ふそうエアロスターの原動機（制御プログラム）のリコールについて

リコール届出番号	４７４３	リコール開始日	令和２年 ５月15日
不具合の部位(部品名)	原動機（制御プログラム）		
基準不適合状態にあると認める構造､装置又は性能の状況及びその原因	大型路線バスにおいて、エンジンＥＣＵの制御プログラムが不適切なため、最大燃焼圧力がコンロッドの許容限度を超える場合がある。そのため、そのままの状態で使用を続けると、コンロッドに亀裂が生じ、最悪の場合、コンロッドが破損して走行不能及び火災に至るおそれがある。		
改善措置の内容	コンロッドの点検及び交換の必要性について検証に時間を要するため、全車両、暫定措置として、エンジンＥＣＵの制御プログラムを対策品に書き換える。 なお、対策が決定次第、恒久対策を実施する。

改 善 箇 所 説 明 図

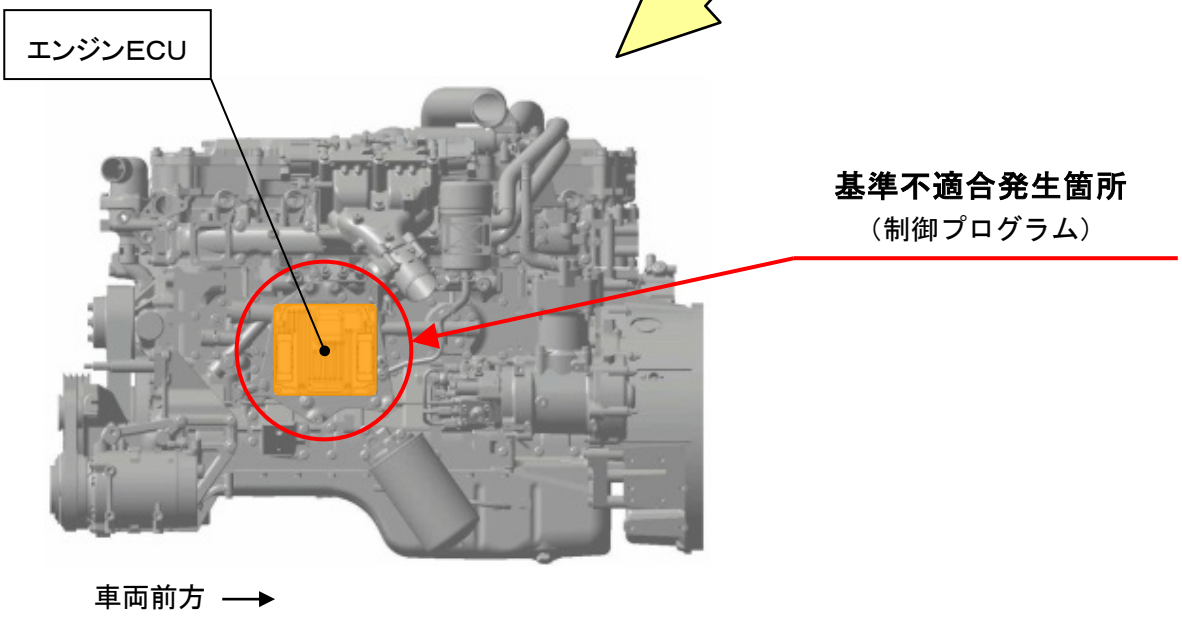
大型路線バスにおいて、エンジンＥＣＵの制御プログラムが不適切なため、最大燃焼圧力がコンロッドの許容限度を超える場合がある。そのため、そのままの状態で使用を続けると、コンロッドに亀裂が生じ、最悪の場合、コンロッドが破損して走行不能及び火災に至るおそれがある。

コンロッドの点検及び交換の必要性について検証に時間を要するため、全車両、暫定措置として、エンジンＥＣＵの制御プログラムを対策品に書き換える。

なお、対策が決定次第、恒久対策を実施する。

注　：□は、対策品の制御プログラムに書き換える部品を示す。

識別：作業完了車には、車両左後方点検リッド裏の位置に「HB203」の文字が記載された白黄色のシールを貼付ける。
